日野市立仲田小学校 令和6年度 通学路合同点検の危険箇所図

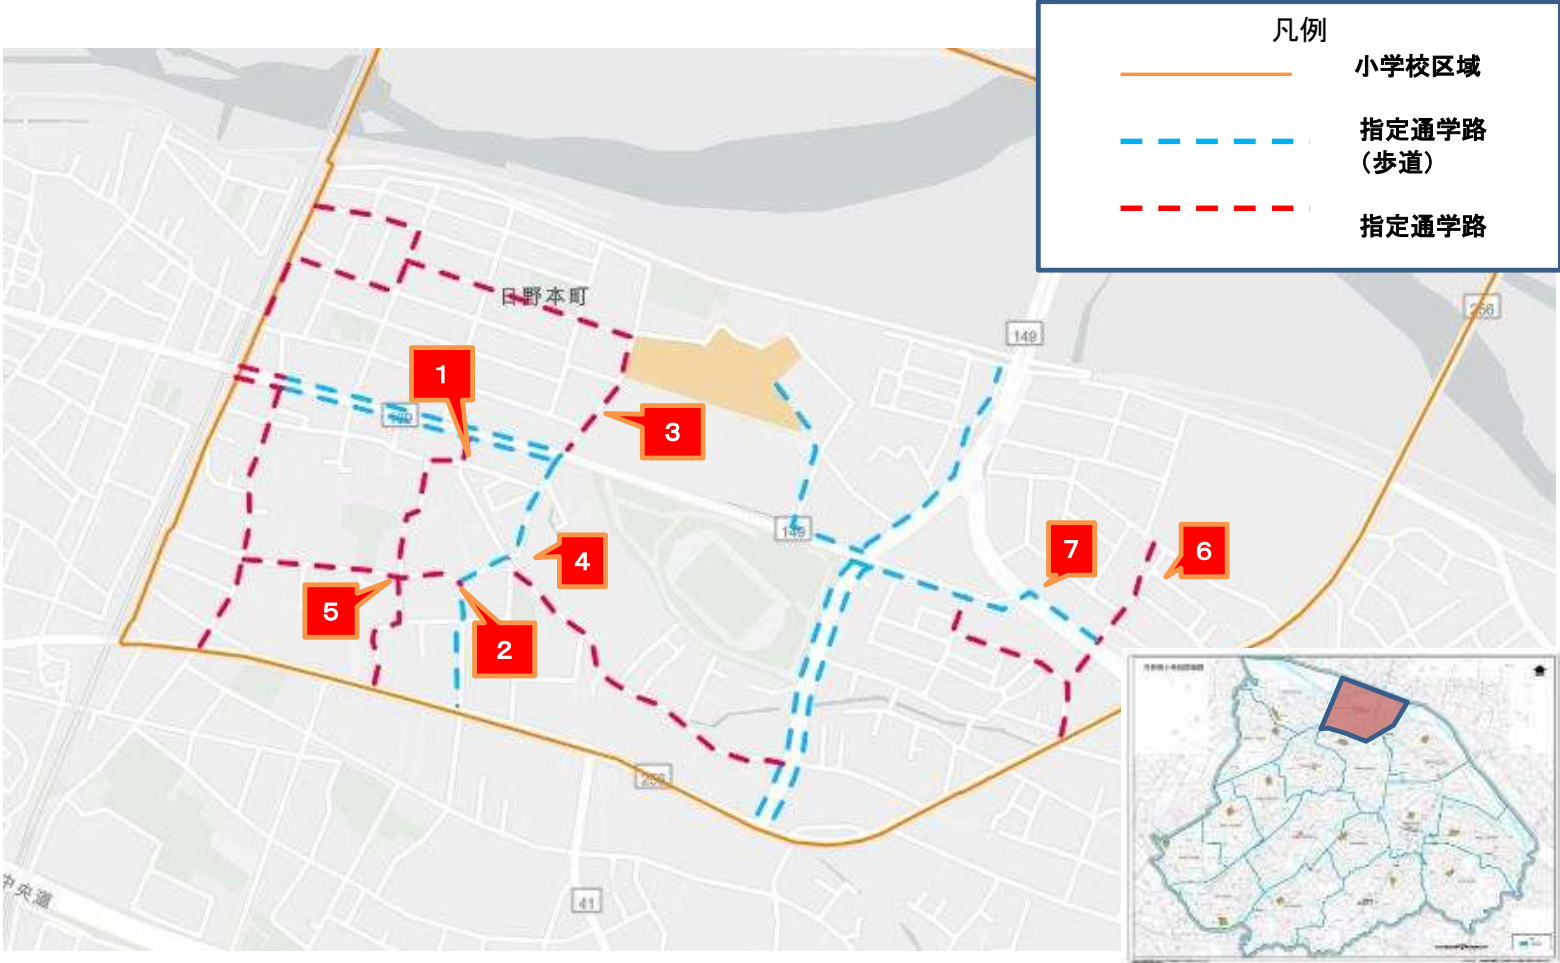
1	パーマやさん十字路 日野本町4丁目22	2	とんがらし地蔵の十字路口	3	仲田小学校前交差点	4	一中体育館裏 五差路 日野本町7丁目6
【現状】 ・一中側から降りる坂道では、スピードが出るため、道(都道169に平行の)を走る車や自転車と事故の停止線あるが、必ず停止をし左右確認徹底する必要あり。 ・坂道には止まれの標識あり。坂道や、都道からの見通しが悪い。 ・止まれの白字を書き直して欲しい。 ・4箇所とも消え掛かっている。 【対策メニュー】 ・一時停止表示塗り直し【済】 ・注意喚起看板の設置を検討	【現状】 ・本通りは、路面表示あり。ミラー2箇所あり。 ・真ん中を走る車からはミラーで見えるかもだが、駅方面から走る自転車からは、横道がミラーにうつらずに死角?になっている。 ・左右見ずに細い道を横ぎってくる自転車との事故の危険。 【対策メニュー】 ・一時停止表示塗り直し【済】	【現状】 ・蚕糸公園側の信号待ちスペースが狭く危険に感じる人が多い。 ・セブンから小学校までの一本道は、白線(緑の中)からかなり飛び出る子がいる。こちら、雨の日の排水溝が溢れて歩けない部分からはみ出して道路に広がりやすくなっている。 【対策メニュー】 ・集水樹の清掃【済】。	【現状】 ・赤で路面着色されている。注意喚起の看板あり。4箇所に停止線あり。 ・色々な方向から車が来るので。五差路までの道も細く、車が通るとスレスレで、数人で登校しているので危険。 ・車は、止まって、歩行者に譲ってくれる。ただし、自転車のマナー悪い。自転車が止まらず直進したり、右側通行した場合、砂利道からの自転車や歩行者と事故の危険。砂利道から、道路にでるところで、急ブレーキをかけた子どもの自転車が転ぶ場面見たことあり。段差もあり、何かあった時車と接触の危険。 【対策メニュー】 ・注意喚起看板の設置を検討				
5	みのり幼稚園方面三差路 日野本町4丁目	6	至誠第二保育園～ニューロシティD棟下(南西口の車路脇通路)	7	コア動物病院前 三差路 日野1207		
【現状】 ・ミラーあり。車の通りが多い。大型車も多い。 ・一中五叉路からの歩道の幅が細く、もう少し歩道を広げて欲しい。 ・一中方面からの自転車がミラーを見る際、だいぶ手前からなら車を確認できるが、停止線なく、ギリギリまで進んだ場合、自転車や歩行者から車が見えない。 ・一中方面からの道に、ミラー見える位置で停止線を書くといのり側から一中への道は、くの字に曲がり、見通し悪い。 ・右側通行の自転車がいた場合、正面衝突あり。 【対策メニュー】 ・既に南側に一時停止規制があり、優先道路である一中～幼稚園側の道路に一時停止規制を設けるのは妥当ではない。	【現状】 ・至誠第二保育園前は、送迎の車などが登校時間に多く通るのですが、通りの白線が消えかけているので引き直してほしい。 ・至誠第二保育を過ぎた横道の所が、反対側に家が建ち下校の際に、横道から出てくる車が、見えづらく危険。 【対策メニュー】 ・白線の引き直し: 年度内実施予定 ・一時停止表示塗り直し【済】 ・ミラーの設置: 保育園と要調整	【現状】 ・コア動物病院前の交差点の手前(児童が登校時、赤の時に待つ場所)だけに止まれの表示が道に書かれていないので、書いてほしい。 ※中央と奥の場所には、止まれの表示が道に書かれている。 【対策メニュー】 ・止まれの表示: 年度内実施予定 ・交差点右折箇所には「学童多し注意」の注意喚起看板設置【済】
